OGGETTO: INTEGRAZIONI DOCUMENTALI RICHIESTE IN FASE DI CONFERENZA DI SERVIZI RELATIVA ALLE OPERE DI "STRALCIO FUNZIONALE OPERE CONOIDE 1: INTERVENTI DI MITIGAZIONE DEL RISCHIO IDROGEOLOGICO DI PISOGNE CHE INTERESSA L'ABITATO, LE INFRASTRUTTURE STRATEGICHE E STORICHE - Codice Univoco 1113-2024-BS-69 - CUP: D58H25000200002"

[Trasmissione integrazioni Progetto Fattibilità Tecnico-Economica](#)

A seguire si riporta per punti il riscontro alle integrazioni richieste da FERROVIENORD S.p.A.

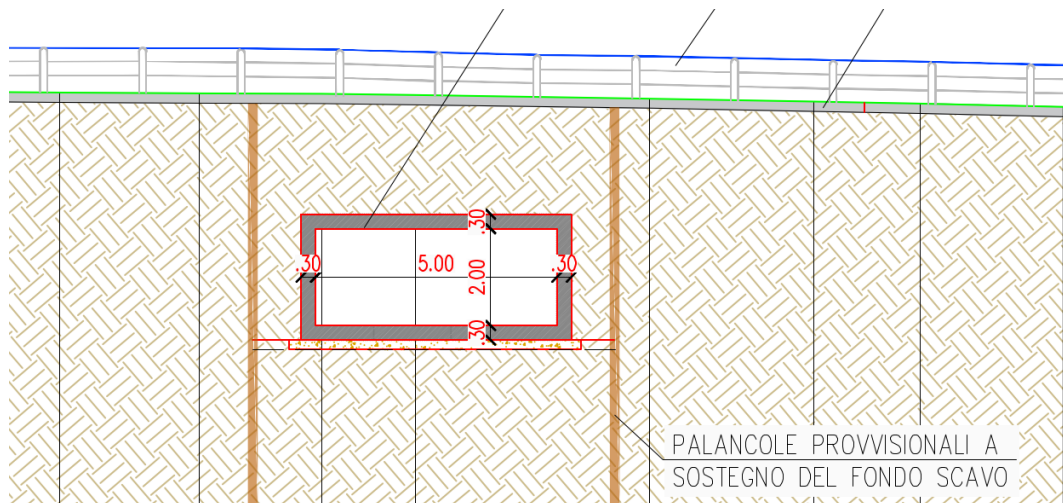
- **Relazione di calcolo dello scatolare;**

La relazione di calcolo dello scatolare, per carichi stradali di prima categoria e per carichi ferroviari, verrà elaborata in fase di Progettazione Esecutiva, ai sensi delle Norme Tecniche di Costruzione 2018 e in accordo ad eventuali prescrizioni imposte da FERROVIENORD S.p.A. in fase di Conferenza dei Servizi.

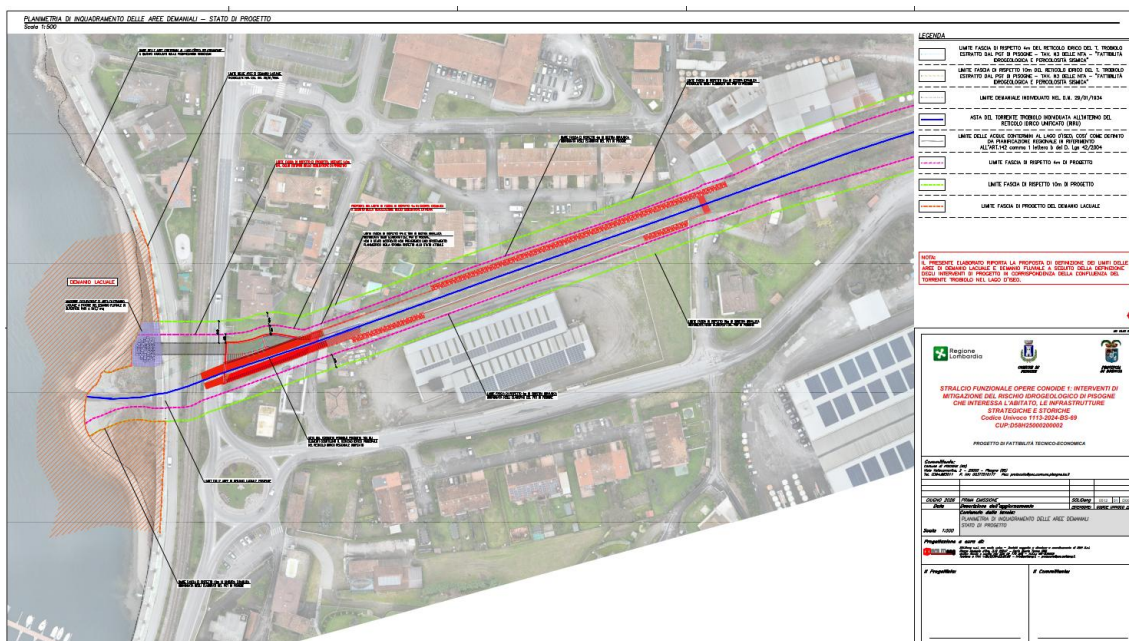
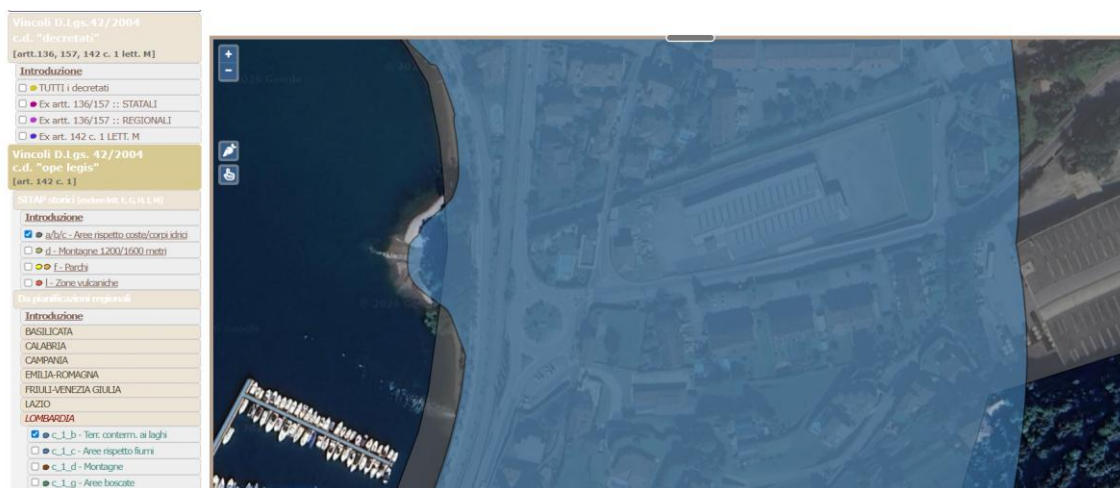
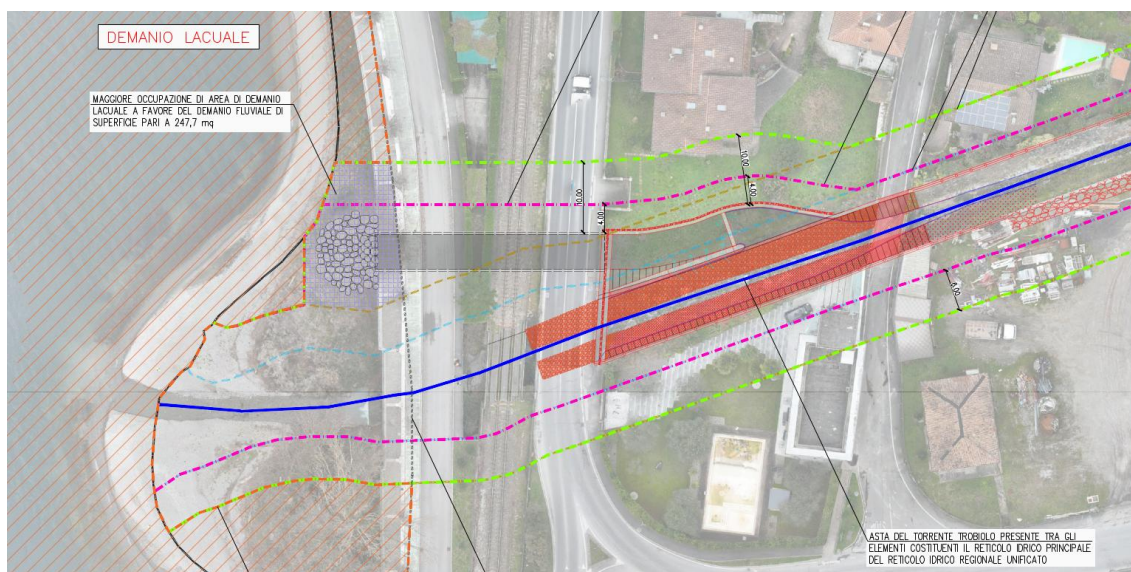
- ***individuazione cartografica della linea di demarcazione del demanio lacuale (di competenza di Autorità di Bacino), non rilevabile negli elaborati di progetto, nonostante sia presente un piano particellare e una tavola catastale; tale demarcazione deve essere rappresentata congiuntamente alla delimitazione del demanio fluviale e delle relative fasce di rispetto (di competenza Regione Lombardia);***

In relazione alla richiesta di individuare cartograficamente la linea di demarcazione del demanio lacuale (di competenza di Autorità di Bacino) e congiuntamente le linee di delimitazione del demanio fluviale e delle relative fasce di rispetto (di competenza Regione Lombardia), è stato prodotto un elaborato grafico aggiuntivo, a cui si rimanda per maggiori dettagli, nominato "512-01-D0015_PLANIMETRIA DI INQUADRAMENTO DELLE AREE DEMANIALI".

Per la definizione delle aree di demanio lacuale è stato fatto riferimento al lavoro "PERIMETRAZIONE AREA DEMANIALE OGGETTO DI CONCESSIONE" elaborato dal Geom. Soggetti Fabio nell'Aprile 2026 su commissione del Comune di Pisogne, nel quale è evidenziato il limite demaniale individuato nel Decreto Ministeriale del 29/01/1934.

Relativamente alle linee di demanio fluviale e le correlate fasce di rispetto, si è invece fatto riferimento al PGT del comune di Pisogne, con particolare riferimento alla TAV. N3 delle NTA - "FATTIBILITÀ IDROGEOLOGICA E PERICOLOSITÀ SISMICA", redatto dal Dott. Geol. Luca Maffeo Albertelli, all'interno del quale sono individuati i limiti della fascia di rispetto di 4,0 m e di 10,0 m del torrente Trobiolo, classificato come Reticolo Idrico Principale.

Per definire il limite di valle del torrente Trobiolo, rispetto all'area demaniale lacuale, si è inoltre fatto affidamento al Sistema Informativo Territoriale, scaricando dal Geoportale di Regione Lombardia i file vettoriali riferiti al Reticolo Idrografico Unificato di Regione Lombardia (RIRU), che integra l'intera rete dei corsi d'acqua.

Sulla base di queste informazioni, pertanto, sono stati tracciati i limiti demaniali e il confine tra quelli lacuali e quelli fluviali. In corrispondenza dello scatolare prefabbricato in progetto, assimilabile ad uno scarico aggiuntivo del torrente Trobiolo, e del suo imbocco a monte, che rappresenta un allargamento della sezione idraulica del corso d'acqua, si propone quanto segue:

- Mantenimento di un'unica fascia di rispetto in destra idraulica, in continuità con il limite esistente della fascia di rispetto di 10,0 m dall'attuale ciglio di sponda, di larghezza pari a 4,00 m dal ciglio

esterno del muro di sponda destra e dal lato esterno dello scatolare prefabbricato interrato. Si nota che tale fascia, in corrispondenza delle nuove opere in progetto, è posta ad una distanza maggiore di 10,0 m rispetto all'attuale ciglio di sponda.

- L'area compresa tra lo scatolare e il torrente Trobiolo verrà interamente classificata all'interno delle fasce di rispetto fluviali del torrente Trobiolo e, pertanto, di competenza di Regione Lombardia, uniformando le aree demaniali in corrispondenza della "biforcazione" proposta a progetto.
- L'area di demanio fluviale verrà prolungata a valle oltre lo sbocco dello scatolare, includendo tutta l'area di dissipazione in massi ciclopici e facendo riferimento al Reticolo Idrografico di Regione Lombardia, a quanto definito nel PGT e all'estensione dei terreni contermini al Lago d'Iseo, così come definiti da pianificazioni regionali in riferimento all'articolo 142 comma 1 lettera b del D. Lgs 42/2004 (Fonti: SITAP; Geoportale Regione Lombardia).

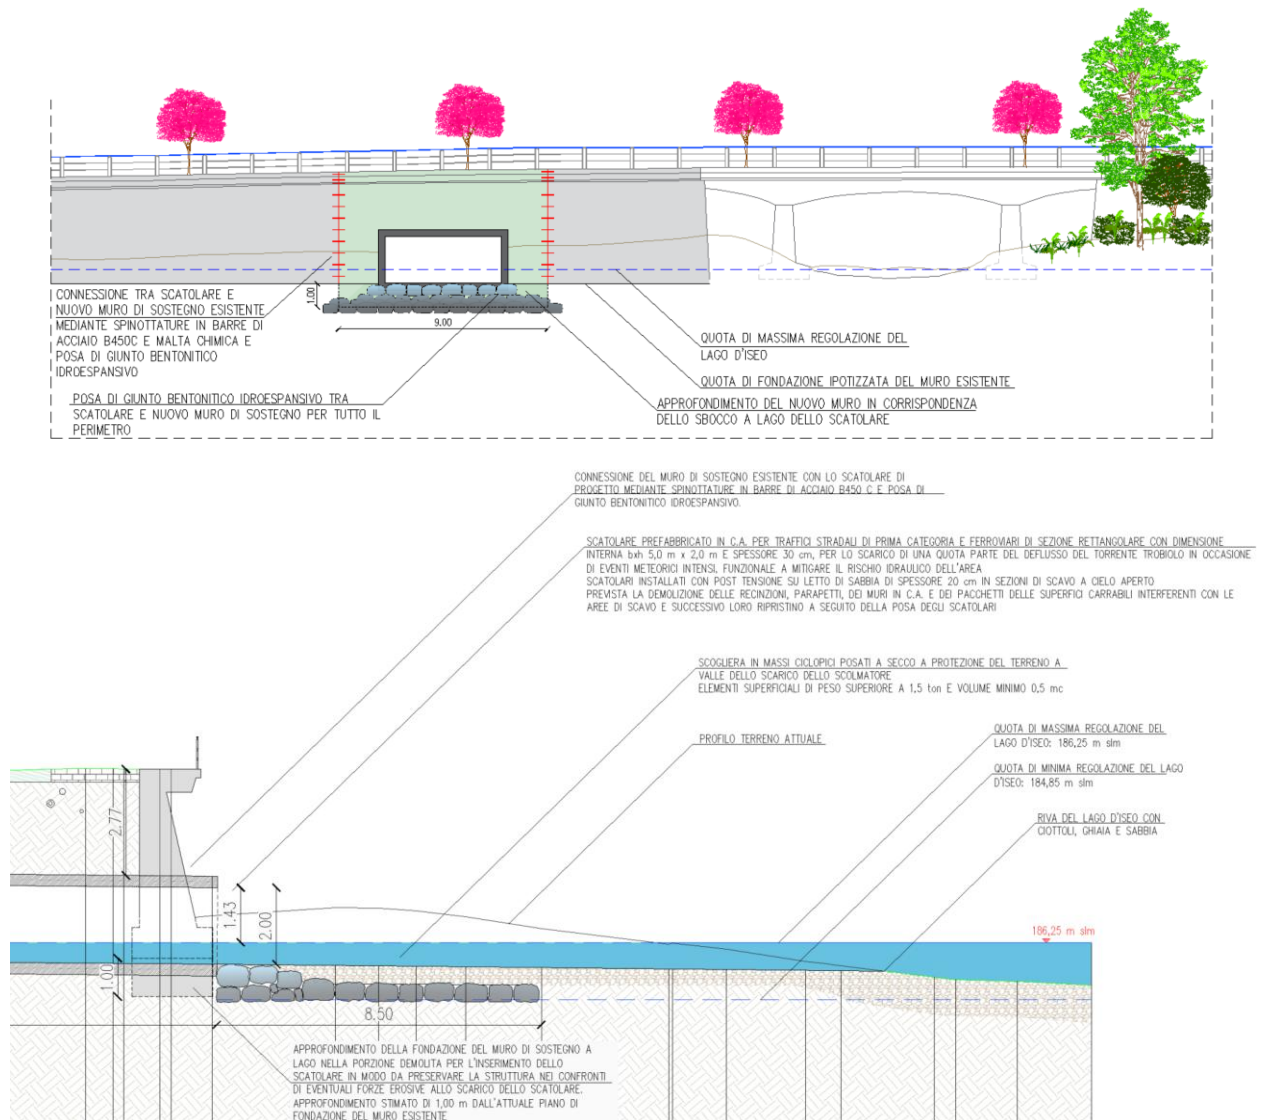
- *il progetto prevede di intervenire sulla muratura a lago realizzando un'apertura per la creazione dello sbocco del nuovo canale scolmatore; in particolare (vedasi tavola di progetto "Profilo scolmatore stato di progetto"), lo sbocco a lago del nuovo scolmatore è impostato, in termini di fondazioni, a quote inferiori rispetto alle fondazioni del muro d'argine esistente; si richiedono pertanto i particolari realizzativi nel punto di innesto nella muratura a lago, con particolare riferimento ai dettagli di impermeabilizzazione dei punti di inserimento laterali e delle fondazioni della nuova struttura; si richiede inoltre la verifica strutturale della muratura esistente, a dimostrazione che la stessa sia idonea a mantenere almeno la prestazione originaria anche a seguito delle demolizioni e sia quindi in grado di accogliere e integrare, con le opere di progetto, la propria prestazione strutturale residua;*

Per consentire lo sbocco a Lago dello scatolare scolmatore in progetto, è prevista la realizzazione di un'apertura nel muro a lago esistente, mediante taglio e demolizioni, tale da creare una sezione libera a pareti verticali di larghezza pari a 9,0 m.

Dal momento che la fondazione dello scatolare avrà quota inferiore alla quota di massima regolazione del Lago d'Iseo, ossia 186,25 m slm, il nuovo muro di sostegno in calcestruzzo armato, da realizzarsi a seguito della posa dello scatolare, sarà realizzato con piano di fondazione ad una quota 1,0 m inferiore rispetto alla quota di fondazione del muro esistente, e comunque inferiore alla quota di fondazione dello scatolare di progetto.

In questo modo, possono essere contrastati gli effetti erosivi laterali allo sbocco del sistema di scarico, comunque contenuti dalla presenza dei massi ciclopici irregolari, posizionati con funzione dissipativa e per il corazzamento del fondo.

La nuova muratura sarà inoltre connessa alla porzione esistente mantenuta mediante un'apposita serie di spinottature e l'impermeabilizzazione sarà garantita dall'inserimento di appositi giunti bentonitici idroespansivi, che a contatto con l'acqua si gonfiano chiudendo ermeticamente le fessure presenti.

La medesima impermeabilizzazione è prevista al contatto tra lo scatolare e il nuovo muro di sostegno, il quale verrà dimensionato dal punto di vista strutturale in fase di progettazione Esecutiva, ai sensi delle NTC 2018 e a dimostrazione che la stessa sia idonea a mantenere almeno la prestazione originaria anche a seguito delle demolizioni e sia quindi in grado di accogliere e integrare, con le opere di progetto, la propria prestazione strutturale residua.

SEZIONE TIPOLOGICA PALANCOLATO A LAGO

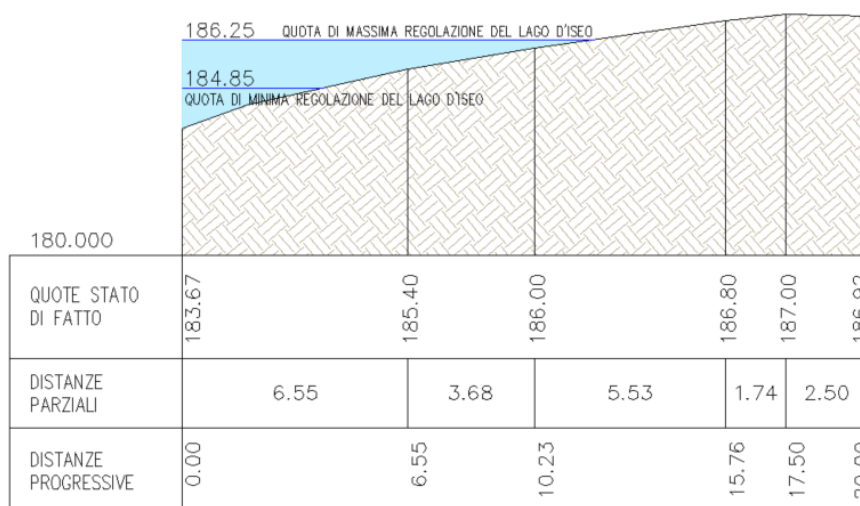
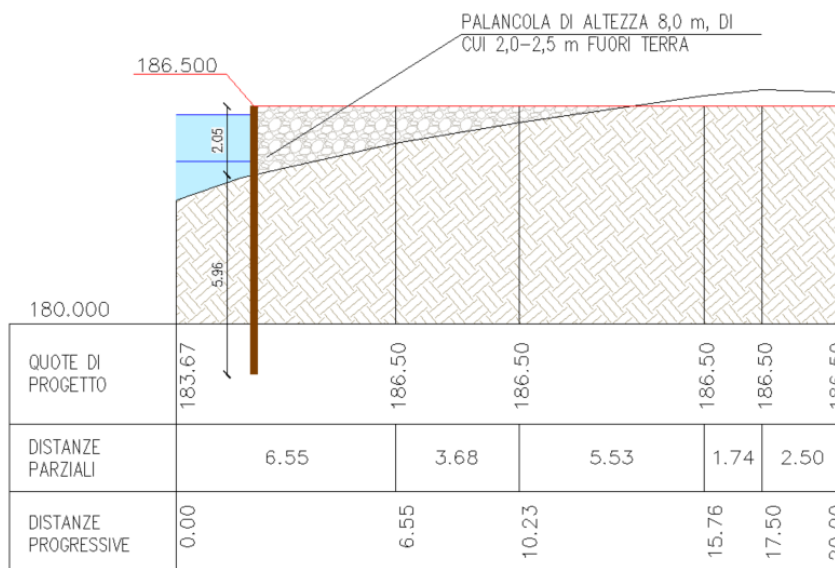
- *relativamente alle opere provvisorie di cantiere (area di attracco chiatte, palancolata e aree di stoccaggio a lago), si richiedono approfondimenti in merito a quanto segue:*
 - *a. per la palancolata a lago provvisoria dovrà essere predisposta una sezione che permetta di comprendere la posizione di piede e testa delle palancole rispetto al livello di fluttuazione del lago;*

La palancolata provvisoria è costituita da elementi di altezza totale pari a 8,0 m di metallo generico dal peso compreso tra 101 e 150 kg/m² da posizionarsi all'interno dell'area individuata nelle planimetrie progettuali, funzionale a mantenere un'area di lavoro separata e non interferente con le acque del Lago d'Iseo. Ciò comporta che l'estensione delle palancole preventivata potrebbe variare in funzione del periodo di lavoro e del livello idrometrico del Sebino. Tuttavia, nelle porzioni più esposte a lago, è confermata l'adozione di palancole di 8 m, di cui indicativamente 5,5/6,0 m infissi in terreno e 2,5/2,0 fuori terra, con quota di coronamento maggiore di 186,25 m slm, ossia della massima quota di regolazione del Lago d'Iseo.

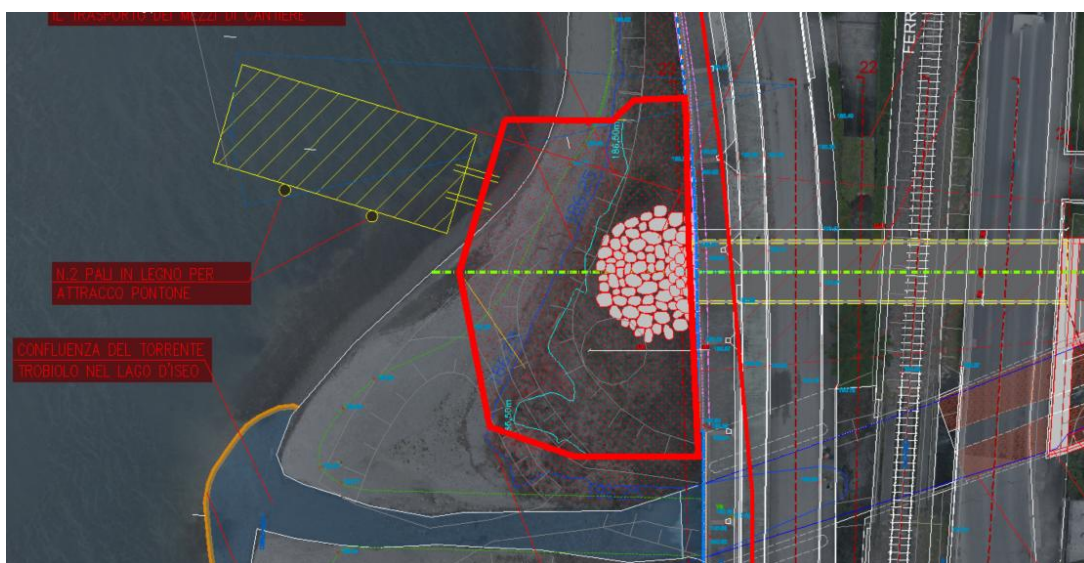
- *b. per le aree di stoccaggio a lago (per le quali è prevista la citata palancolata) dovrà essere quantificata la superficie in mq, nonché i tempi previsti di occupazione temporanea (dati funzionali alla concessione demaniale che verrà prescritta);*

Indicativamente, il tempo previsto di occupazione temporanea dell'area di stoccaggio a lago è di 45 giorni, che potrebbe essere anche ridotto a seconda del programma di esecuzione dei lavori e la logistica operativa adottata dall'impresa esecutrice. L'area di stoccaggio temporanea prevista è pari a circa 550 m², calcolata a partire dal perimetro delle aree demaniali già oggetto di richiesta in concessione al comune di Pisogne. Se considerassimo il limite demaniale individuato nel Decreto Ministeriale del 29/01/1934 l'area di stoccaggio ha una superficie pari circa a 665 m².

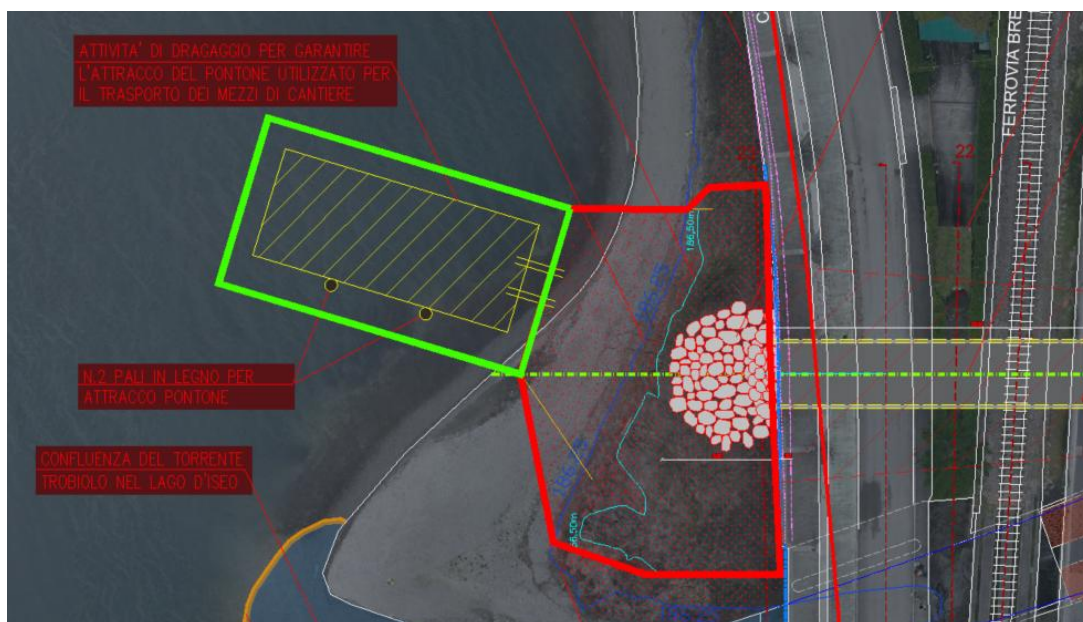
- *c. anche per le occupazioni a lago (pali e area di ormeggio chiatte) dovranno essere indicati i mq di occupazione e i tempi previsti, funzionali alla citata pratica di concessione;*

Anche in questo caso i tempi previsti in questa fase sono di circa 45 giorni e l'area totale di occupazione di area di demanio lacuale risulta pari circa a 350 m².

SEZIONE TIPOLOGICA DRAGAGGIO A LAGO

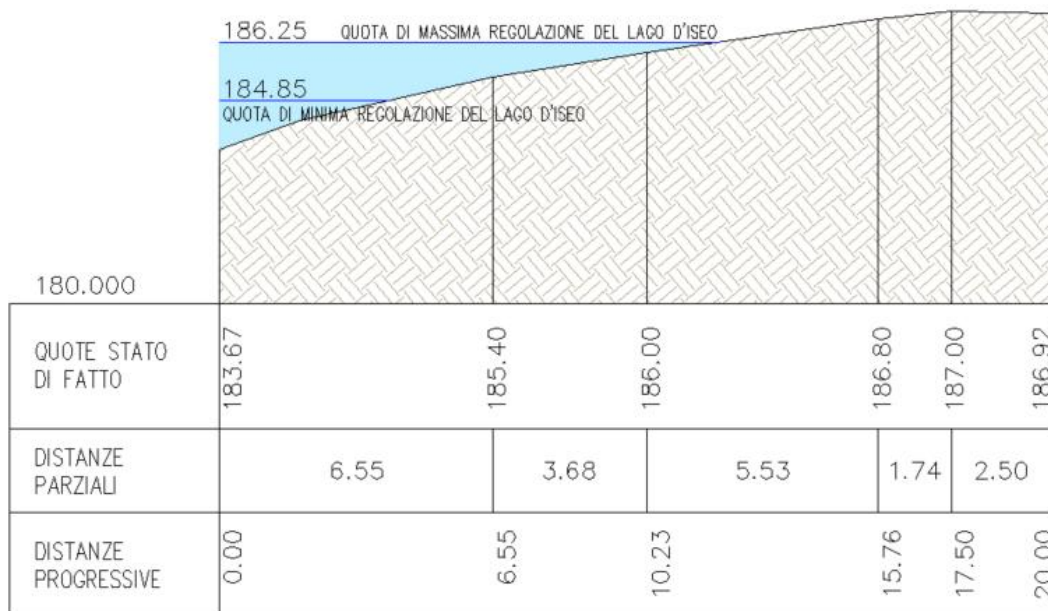
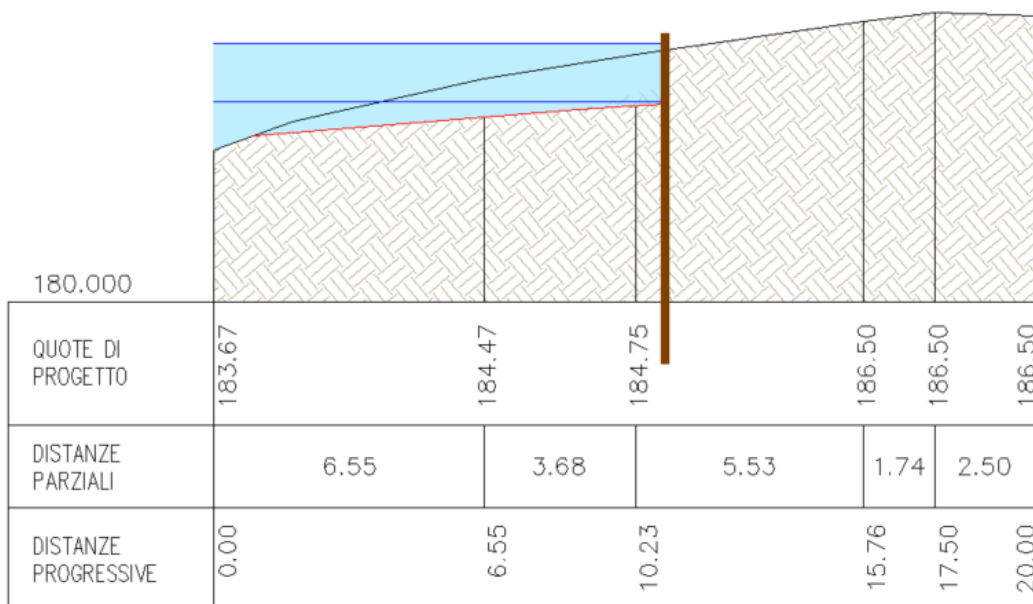
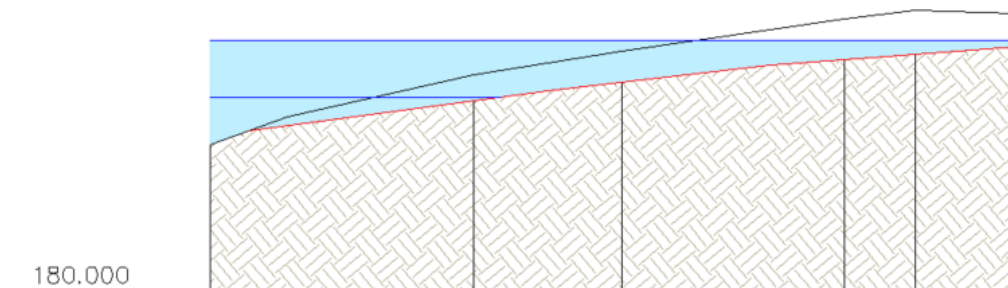
- ***e. relativamente al dragaggio a lago, previsto per migliorare l'efficacia di attracco delle chiatte, dovrà essere predisposta una sezione significativa dello stato di fatto (ante dragaggio) e dello stato di progetto (post dragaggio), nonché indicata e quantificata l'area oggetto di intervento;***

L'area oggetto di intervento di dragaggio è limitata esclusivamente all'attracco a riva del pontone. Il materiale dragato in acqua verrà recuperato per la creazione dell'area di stoccaggio provvisoria a quota maggiore del livello idrico lacuale. A fine lavori, l'area di stoccaggio verrà rimaneggiata con operazioni di movimento terra, in modo da mantenere una livelletta del fondo a valle dello scatolare, coerente con quanto rappresentato all'interno degli elaborati progettuali e in continuità con la pendenza dello scatolare pari a 1,0%.

Nella figura riportata a seguire è evidenziata in blu tratteggiato l'area indicativa oggetto di attività di dragaggio, estesa fino alla quota di terreno coincidente oggi con la quota di massima regolazione del Lago d'Iseo.

Tale superficie risulta pari a 150 m².
